הנדון: התנגדות חיובית לתוכנית מופקדת מס' 101-1027614 בשם חלק מדיירי אדמונד פלג 7.

הנדון: תוכנית 101-1027614

התנגדות בעלי דירות לתבנית
אדמונד פלג 5-9, מזה יעקב, ירושלים

101-1027614

נעמי זונפלד בשם המבקשים

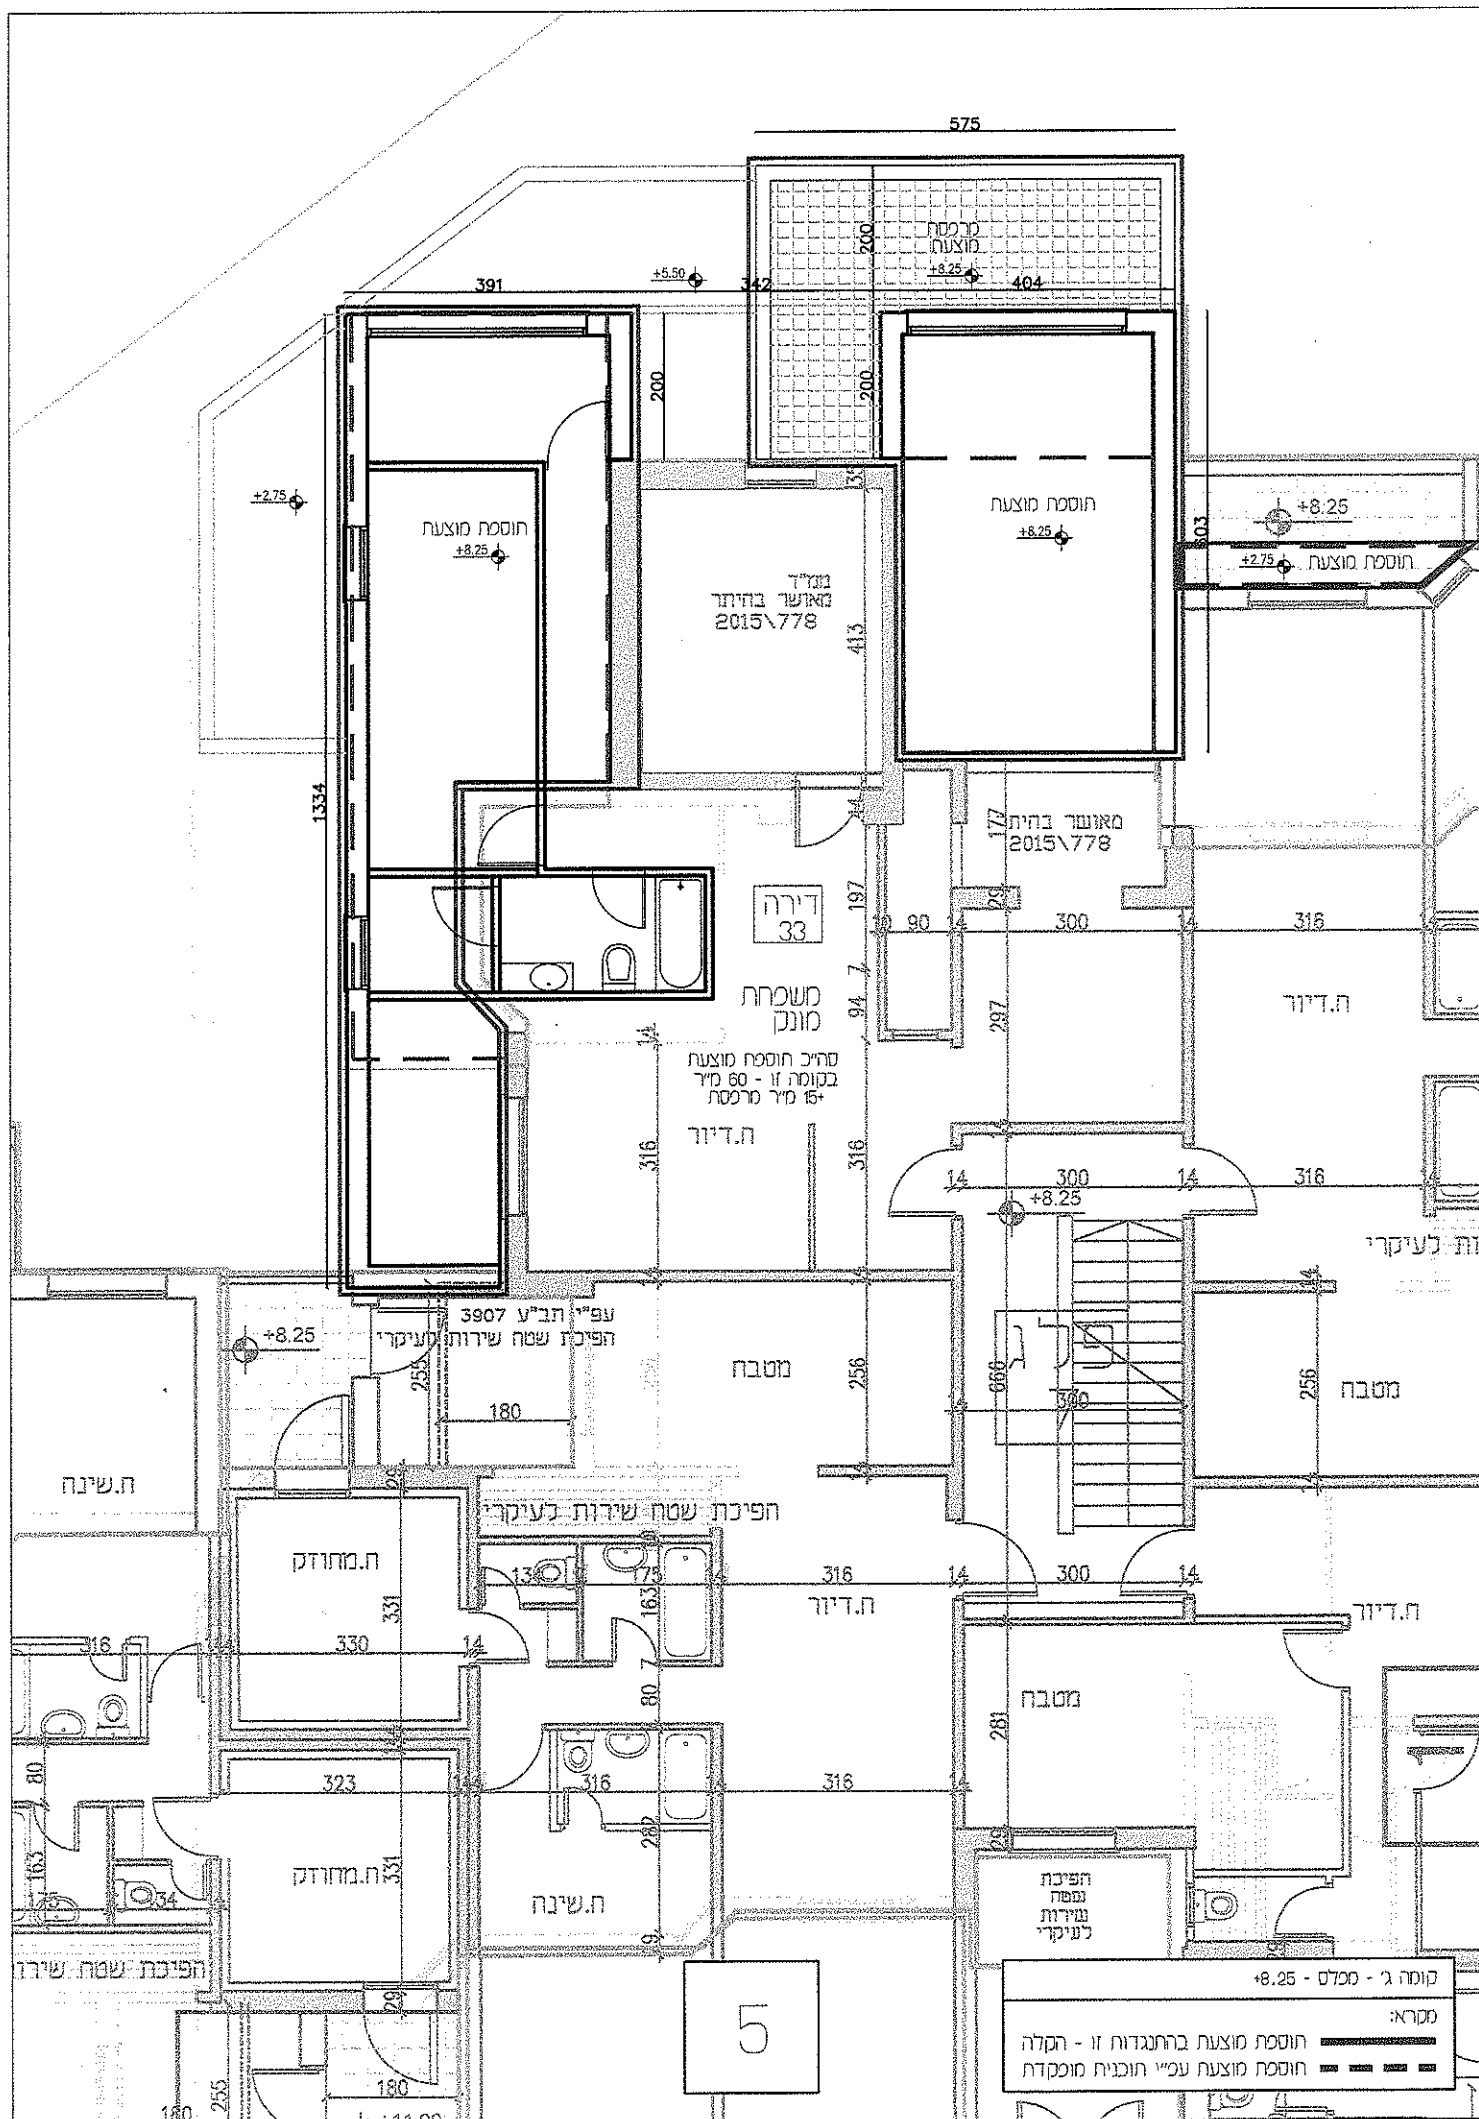
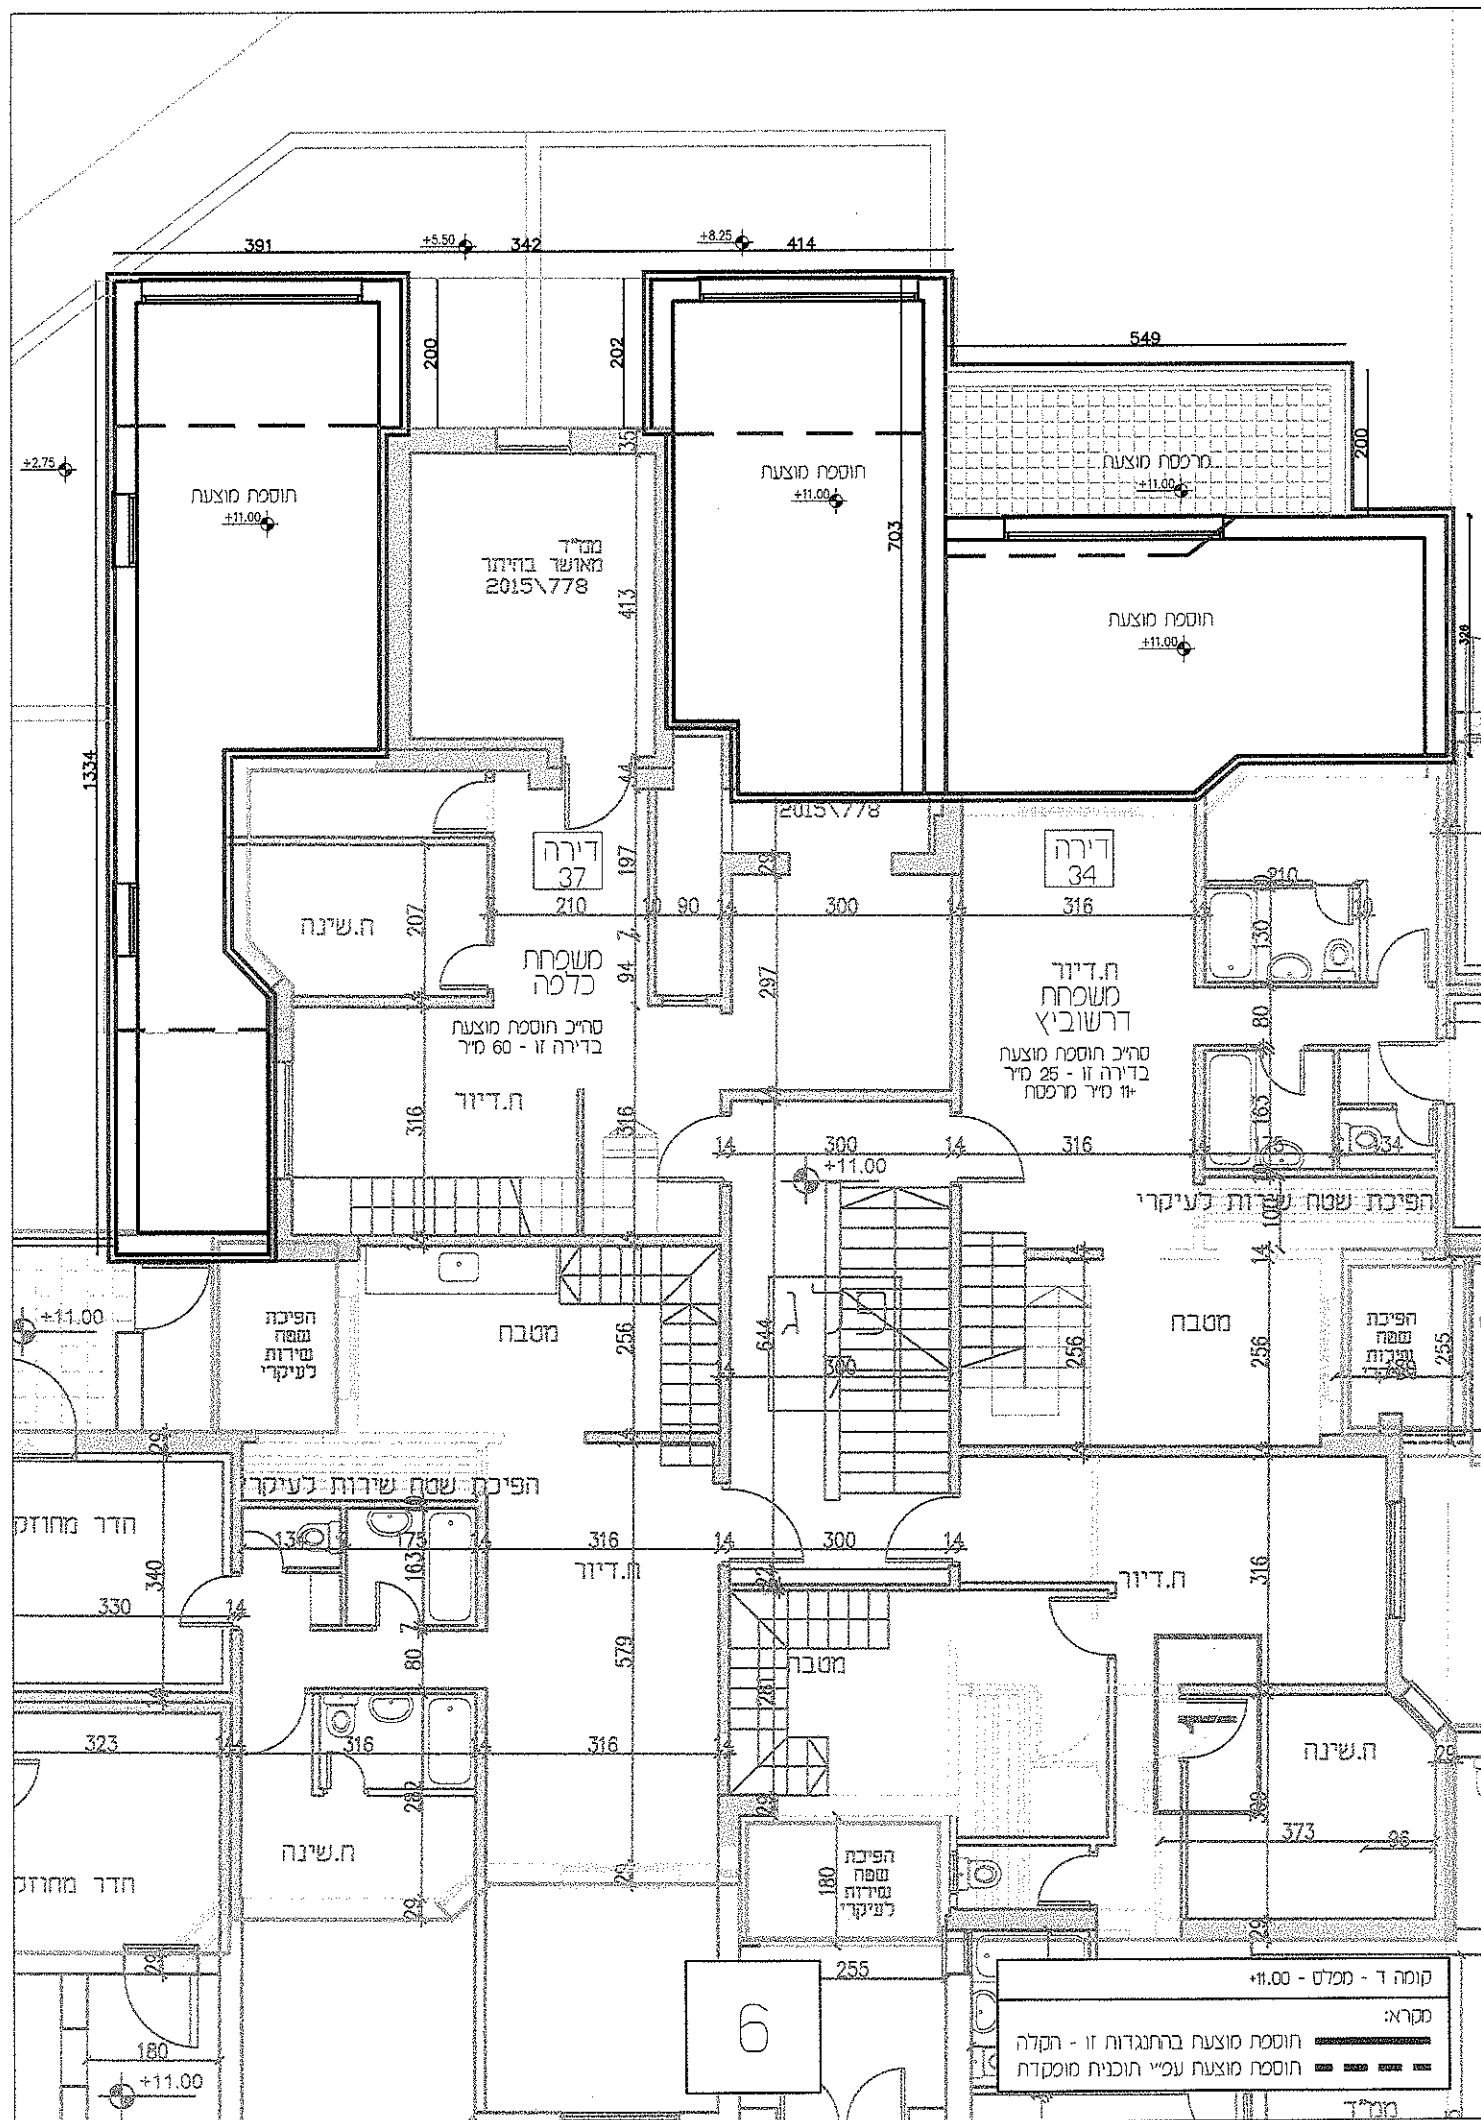
1. מוצעות תוספות ומרפסות לדירות מס' 21,25,29,33,37,34 עפ"י התוכניות המצורפות להתנגדות זו ומהוות חלק בלתי נפרד ממנה. כמו"כ מוצעה תוספת מינורית לדירות 22,26,30.

2. התוספות המוצעות בקומת הגג לדירות 37,34 ממוקמות בהמשך לתוספות בעמודה עמ"נ שלא לגרור חיזוק מבנים.
 3. מבקשים להוסיף סעיף בשלבויות ביצוע: תוספת הבניה המוצעת בתוכנית זו בקומת הגג תבנה לכל יח"ד בנפרד ללא תלות ביתר הדירות ובאופן המאפשר מימוש חלקי בלבד ללא בקשת הקלה בתאם לאישור מהנדס העיר או מי מטעמו. תוספת הבניה בקומת מרתף במפלס 3.00- תבנה ללא תלות ביתר ההרחבות ובאופן המאפשר מימוש חלקי בלבד ללא בקשת הקלה בתאם עם מהנדס העיר או מי מטעמו.
